PREVOST

**BULLETIN
DE
GARANTIE**

BG12-35

DATE : NOVEMBRE 2012	SECTION : 22 - Chauffage et Climatisation
EXPIRATION: NOVEMBRE 2014	
SUJET : DÉPLACEMENT DU TUYAU D'ÉCHAPPEMENT DU SYSTEME DE PRÉCHAUFFAGE

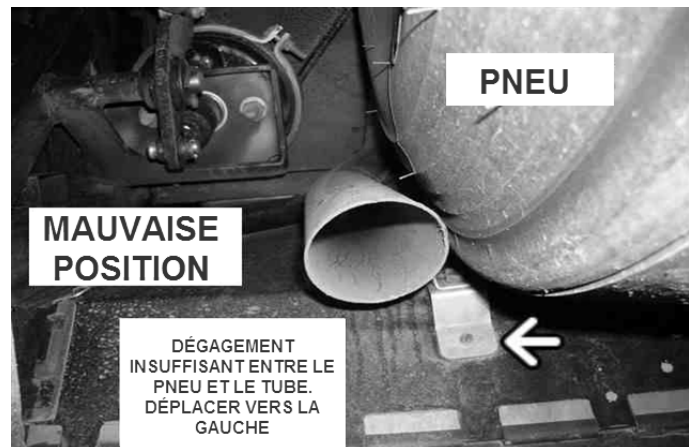
2. Vérifier le dégagement entre le tube et le pneu.

3. Voici la bonne position. La distance entre le tube et le pneu devrait être d'environ 50mm (2 po).

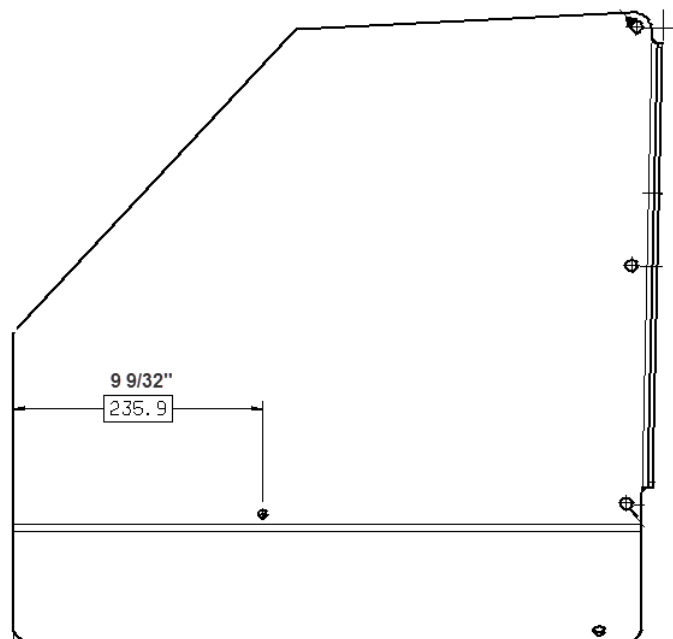
4. Toute position à moins de 44 mm (1 3/4) po. du pneu n'est pas conforme. Passez à la prochaine étape.

5. Soulever le véhicule et enlever la roue gauche de l'essieu auxiliaire.

6. Enlever les vis et déplacer le tube à l'écart du pneu.

7. Le panneau de plastique noir porte une marque qui indique le bon positionnement du support.

8. Fixer au nouvel emplacement, réutiliser la quincaillerie existante.
